改善箇所説明図

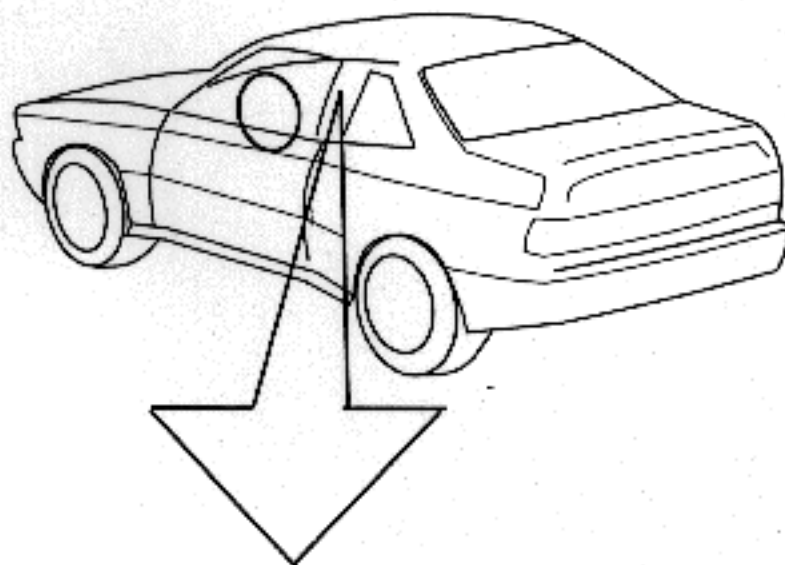
基準不適合発生箇所

音響機器のオーディオ本体の配線基板において、当該基板の製造工程が不適切なため、コンデンサーが損傷しているものがあり、そのままの状態で使用をつづけると、当該コンデンサーの端子間が短絡して、スピーカーに過大な電流が流れ発熱し、最悪の場合、火災に至るおそれがある。

改善内容

全車両オーディオ本体を良品と交換する。

識別：カセット挿入口内部の金具に黒インクを塗布する。
